改善箇所説明図

識別: 改善実施済車には、車台番号打刻位置付近にNo.470の改善対策済ステッカーを貼付けする。

改善措置(1)

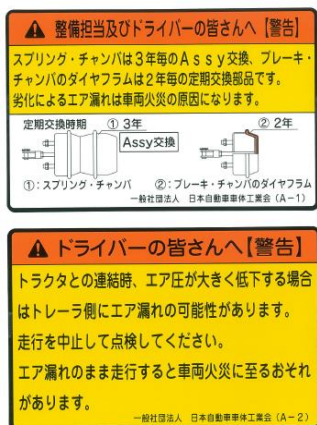
警告ラベル

※トレーラフロント部に追加貼付

- (1) チャンバ類のダイヤフラムの定期交換とエア漏れがある場合の対処方法に関し、パンフレットにより注意喚起するとともに、警告ラベルを車両に貼付ける。
- (2) 全車両、トレーラに装備されている中期ブレーキ規制以前の機能を有する操作バルブを、ブレーキ配管系統のエア圧低下に関与しないものに交換する。

改善措置(2)

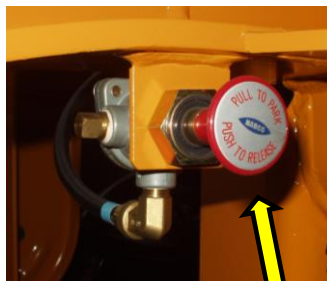
改善前

改善後

駐車ブレーキ操作バルブ

交換期限を超えて使用されたスプリングチャンバ内のダイヤフラムの劣化等により、エア漏れを生じるものがある。そのため、ブレーキ系統のエア圧が低下して駐車ブレーキが作動し、操作バルブがエア供給を停止するが、エア圧回復後もその状態を維持するため、ドライバーが走行前に駐車ブレーキを解除しない場合、ブレーキの引きずりを生じ、そのまま走行を続けるとドラムが過熱して、最悪の場合、火災に至るおそれがある。
